杭州市临安区城市建设管理中心
监 督 检 查 记 录

工程名称	钱伟长学校新建项目			形象进度	基础
监督人员	王力	陪同人员	建设单位	叶俊	
	周国平		施工单位	李吉	
	李成斌		监理单位	马晓强	
质量行为抽查情况	已告知本次检查的内容和重点。 抽查项目经理: 马晓强, 项目总监: 黎志, 在岗。				
技术资料抽查情况	1. 基坑支护方案未完成。 2. 监理规划未完成。				
工程实体质量					
安全文明施工情况	1. 坑旁局部裸土未覆盖。 2. 施工围挡高度不足。				
整改通知是否签发		是	否	整改通知编号	第 11-18

工程名称：钱锦学校新建项目

项目名称：钱锦学校新建项目

现场裸土整改前

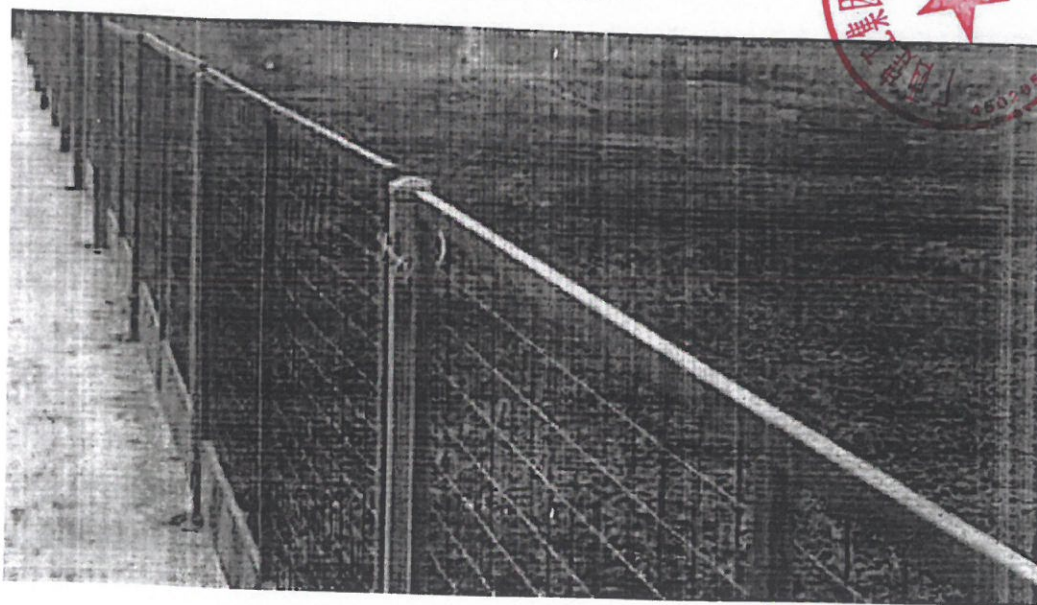
1. 现场局部裸土未覆盖 扬尘监控系统未完成
2. 监理规划未完成
3. 基坑开挖方案未完成 基坑边坡支护 临边防护滞后
4. 活动板房未验收
5. 方案报审程序滞后
6. 门禁、实名制通道未完成
7. 围挡未完成

- 1、现场裸土已覆盖，扬尘监控系统已联系安装。
- 2、监理规划已完成。
- 3、深基坑开挖方案正在报审中，基坑边坡支护、临边防护已跟进。
- 4、活动板房已验收。
- 5、方案报审程序已加快办理。
- 6、门禁、实名制通道安装单位已联系好，待场地平整单位离场后马上安装。
- 7、围挡已完成。

现场裸土已覆盖

1、梁柱交汇处主结点未设置立杆

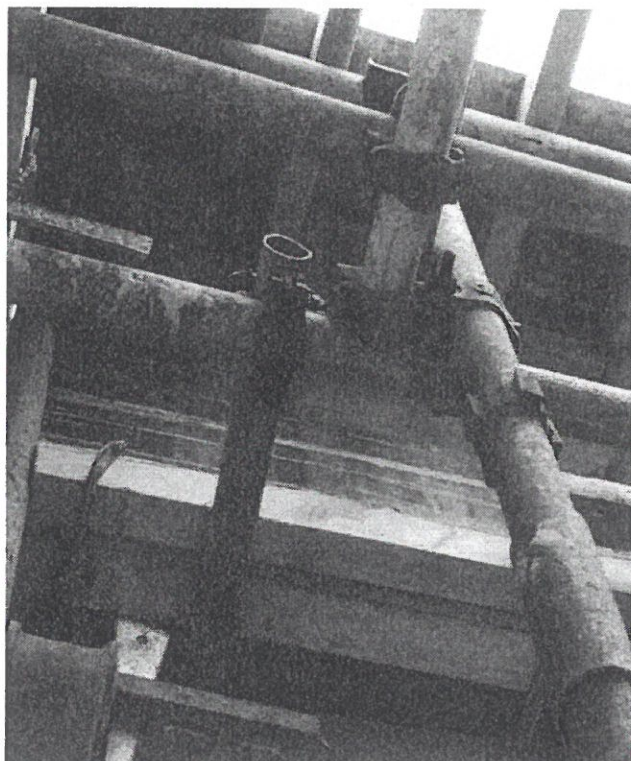
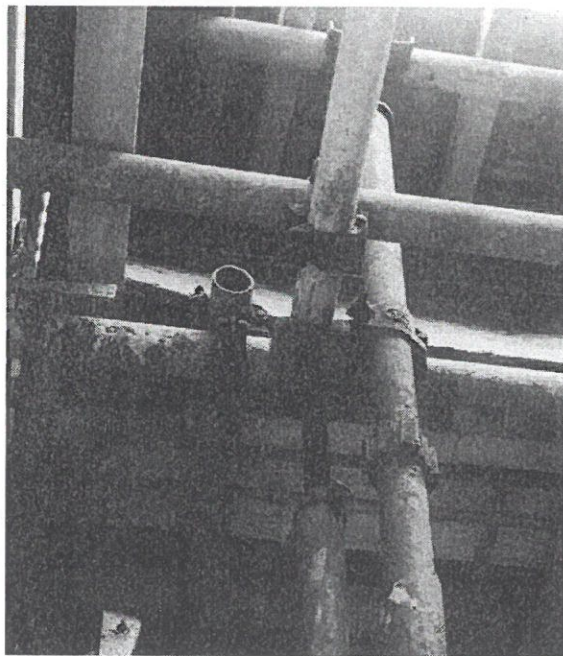
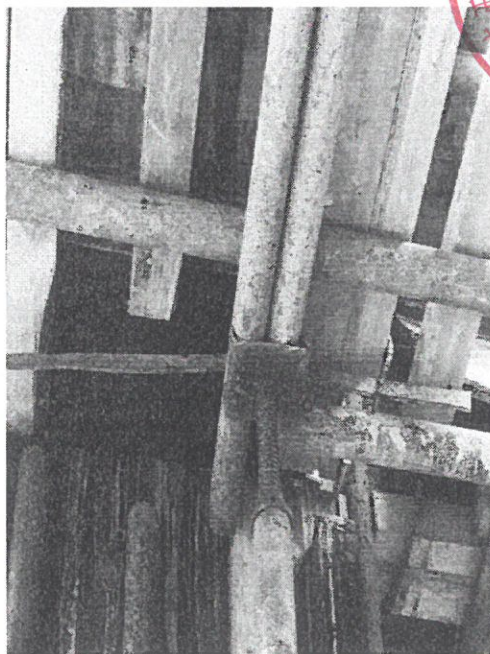
1、模板支架：七区块：梁柱交汇处主结点未设置立杆，板底主楞钢管长度不足，末端抗滑移长度不足，个别梁底立杆采用套筒接长，梁侧模板加固方式不规范，个别梁侧模板孔洞较多。

拍摄说明：梁柱交汇处主结点已设置立杆
